ODPOWIEDZI NA PYTANIA

Dotyczy: postępowania o udzielenie zamówienia publicznego prowadzonego w trybie podstawowym bez negocjacji na podstawie art. 275 ust. 1 ustawy z dnia 11 września 2019 r. – Prawo zamówień publicznych (dalej: „ustawy Pzp”) na „**Termomodernizacja Świetlicy Wiejskiej w Zanie-Leśnica**”.

Zestawienie stolarki

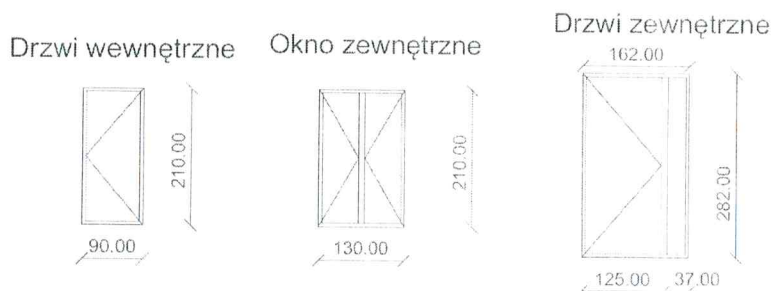
„Prosimy o załączenie do dokumentacji, rysunków przeznaczonych do wymiany okien i drzwi, z podanymi wymiarami i podziałami na części otwierane i nieotwierane”.

„czy istnieje zestawienie stolarki na podstawie której można by było określić podziały w oknach, jeśli tak to proszę o udostępnienie takiego zestawienia.”

Zamawiający informuje, iż podstawą do sporządzenia oferty jest dokumentacja techniczna. Zgodnie z dokumentacją techniczną „Wymienić stare okna drewniane na stolarkę z tworzywa sztucznego o wymiarach 210x130 cm zgodnie z oznaczeniem na rysunku, o współczynniku przenikania ciepła U 0,9 W/m²*K. Do wymiany jest 41 okien, 6 z nich została zakupiona i jest gotowa na montaż. Wymienić drzwi wejściowe wymienić na nowe o współczynniku przenikania ciepła nie większym niż 1,3 W/m²*K.”
